PROYECTO BÁSICO DE LA RONDA OESTE DE VILAMARXANT

DOCUMENTO 4

ESTUDIO DE IMPACTO AMBIENTAL

**CAPÍTULO 9. INCORPORACIÓN RESULTADO FASE CONSULTAS
PREVIAS**

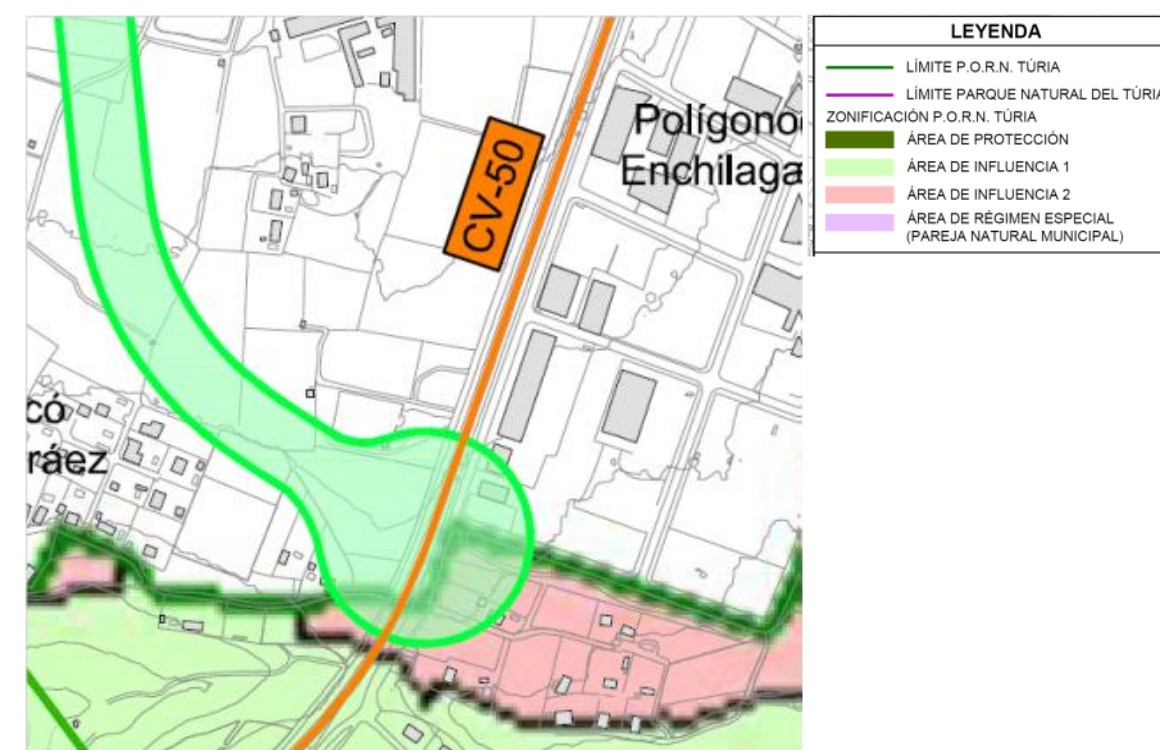
- ✓ Respecto al Tramo 1 Norte: Considera que el tramo más adecuado es el CORREDOR NORTE A, compatible con las SOLUCIONES A y B del tramo consideradas en este anejo.
- ✓ Respecto al Tramo 3 Sur y Tramo 2 Oeste: Considera que el tramo que tiene menos inconvenientes es el CORREDOR OESTE B, compatible que la SOLUCIÓN B del tramo considerada en este anejo.

Por tanto, el trazado seleccionado se ajusta a la propuesta planteada por el Ayuntamiento de Vilamarxant en los tramos 1 Norte y 2 Oeste, rechazándose las Alternativas que contemplan en su itinerario cualquiera de las Soluciones del tramo 3 Sur puesto que son técnicamente inviables.
